女川原子力発電所 2 号炉

原子炉格納容器圧力逃がし装置  
(原子炉格納容器フィルタベント系)  
審査会合における指摘事項の回答

平成 27 年 7 月 21 日

東北電力株式会社

第 35-1 図 女川原子力発電所の位置及び敷地境界高さ

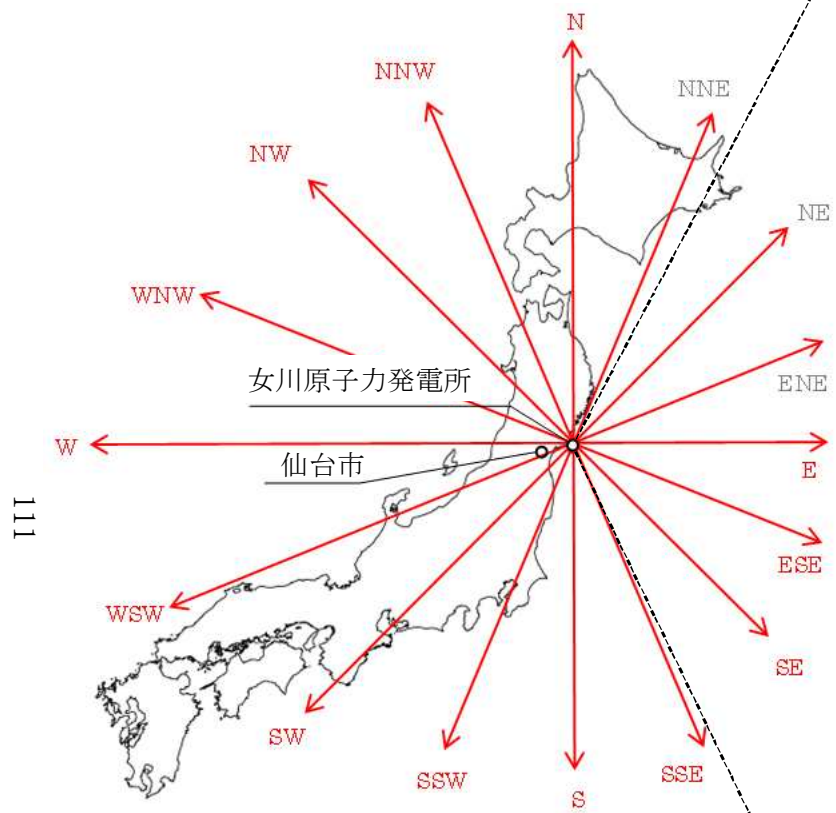
**【指摘事項：137-24, 216-7】**

ここでの評価は，発電所敷地内外の地形を考慮していない。地形の特徴を踏まえた放出位置の違いによる影響を確認するため，以下の評価コード及び評価条件を用いて拡散影響を評価した。女川原子力発電所の位置及び敷地境界における標高を第 35-1 図に示す。
